Dodatek č. 2 ke Smlouvě o dílo č. 0013/0/OPRI/24
uzavřené podle ustanovení § 2586 a násl. zákona č. 89/2012 Sb., občanský zákoník,
v platném znění (dále jen „občanský zákoník“)

Přístavba MŠ Na Palatou, objekt Pod Lipkami 3183/5, Praha

ZMĚNOVÝ LIST

Stavební úpravy bytu

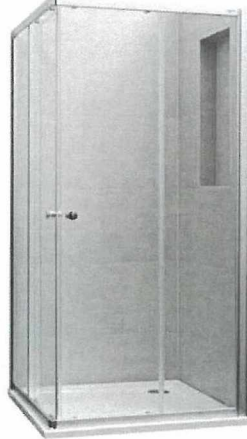
V průběhu stavby byla diskutována vhodnost řešení navrženého v zadávací dokumentaci, ve kterém je uvedeno, že ve stávajícím bytě školníka, který se přístavbou rozšiřuje a vznikají nové propojovací otvory, nebudou prováděny žádné stavební úpravy. Místním šetřením bylo zjištěno, že stávající vybavení bytu školníka je morálně i technicky zastaralé a je nutné jej nahradit, aby byl byt plně funkční. Dále bylo zjištěno, že celkový stav elektroinstalace bytové jednotky neodpovídá bezpečnému provozu a v plánovaném rozsahu elektroinstalačních prací (kuchyně a koupelna) již není možné na tento úkon vystavit revizní zprávu. V rámci navržených úprav dojde k výměně kuchyňské linky (vč. spotřebičů), sanitárního vybavení, koncových prvků elektroinstalací (světla, zásuvky, vypínače), vyrovnání podlah a pokládka podlahového PVC, výměna interiérových dveří a vytvoření SDK podhledu. Součástí ocenění ZL č. 12 je také demontáž a likvidace stávajícího vybavení.
